## Tanker Q&amp;As and CIs on the IACS CSR Knowledge Centre that have led to a Common Interpretation Procedure (CIP)

## 波形隔壁の座屈評価

貨物タンクFE解析における波形隔壁の座屈強度評価手法及び具体的説明

図 PR2  
垂直波形隔壁のフランジパネル座屈における要素応力の平均方法及び補間方法

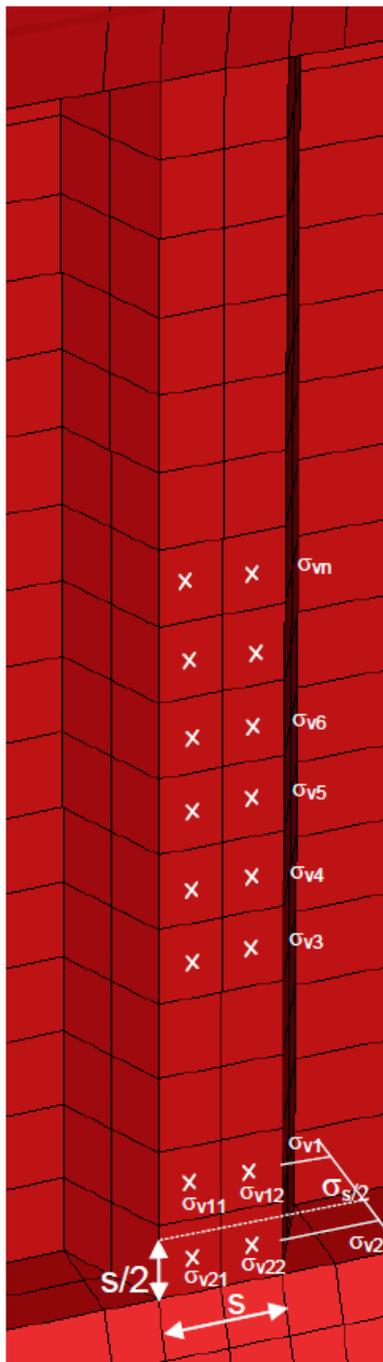
- フランジにおける要素応力を、コルゲートのナックルに垂直な方向に平均化する。
- コルゲートのナックルに平行な方向には、要素応力の平均化は行わないこと。
- 下端からs/2の位置における応力が、要素応力から直接得られない場合には、補間によって求める。
- フランジの幅方向に平均化を行い、下端からs/2の位置における応力を求めた後で得られる最大応力を座屈評価に用いる。
- フランジパネルにおいて、異なる板厚が用いられている場合、それぞれの板厚範囲における最大応力を用い、それぞれの板厚に対しチェックを行うこと。

$\sigma_{final} = \max(\sigma_{s/2}, \sigma_{V3}, \sigma_{V4}, \sigma_{V5}, \sigma_{V6}, \dots, \sigma_{Vn})$

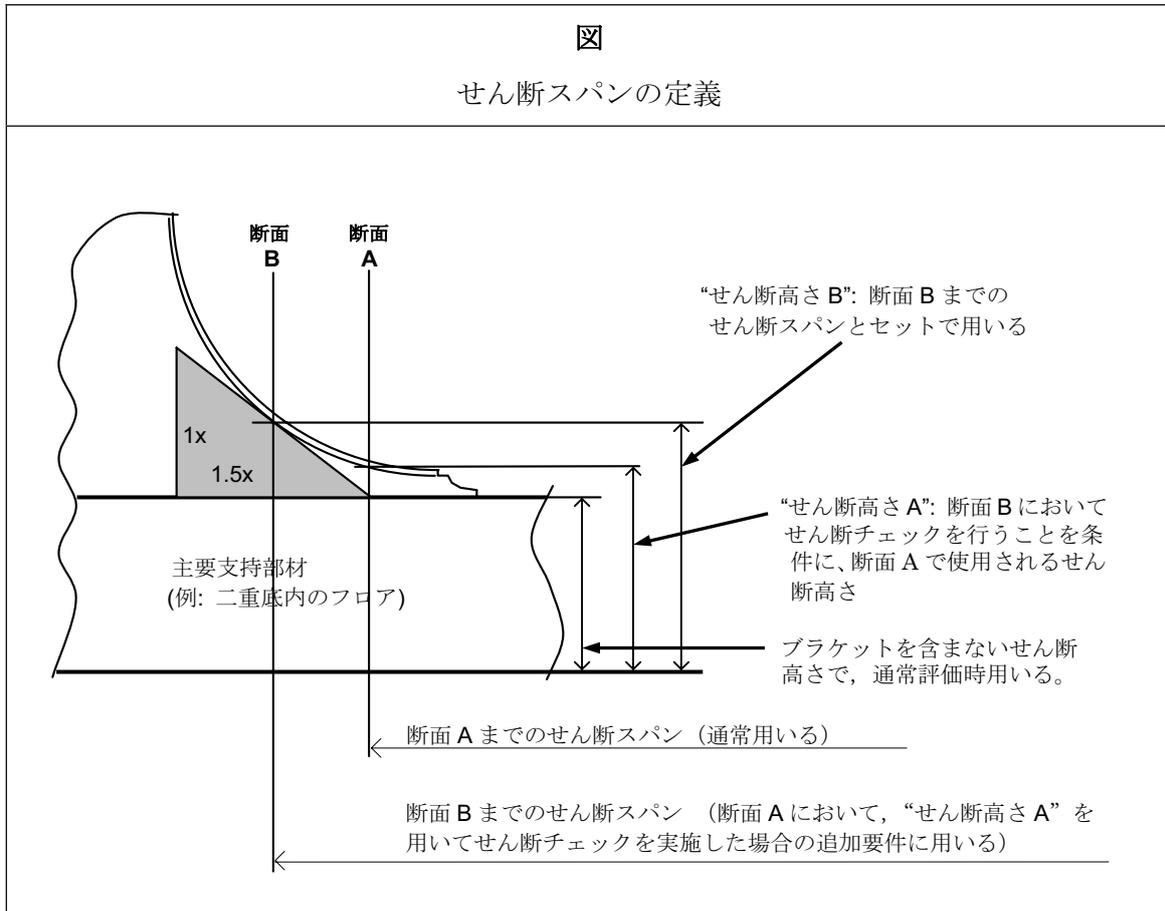
- せん断チェックは一般に、4/2.1.5及び図4.2.8に規定するせん断スパン端部（図PR1のA断面）において行い、ブラケット部を除いたせん断高さをを用いる。
- この位置においてせん断要件が満足された場合、追加のせん断チェックは不要である。図PR1に示すような円弧状のブラケットまたは浅いブラケットが取り付けられ、せん断要件を満足しない場合には、下記3.の項目に示す追加のせん断チェックを行うことができる。
- 以下に示す二つの追加の要件を共に満足する場合、せん断要件に合致するものとみなすことができる。
  - 断面Aにおいて、断面Aまでのせん断スパンとブラケット部分を含む“せん断高さA”を用いたせん断チェックを行う。
  - 断面Bにおいて、断面Bまでのせん断スパンとブラケット部分を含む“せん断高さB”を用いたせん断チェックを行う。この断面における有効せん断面積は、傾斜する面材を考慮した次式(4/2.5.1.4)によって求めてよい。

$$A_{w-net50} = 0.01h_n t_{w-net50} + 1.3A_{f-net50} \sin 2\theta \sin \theta$$
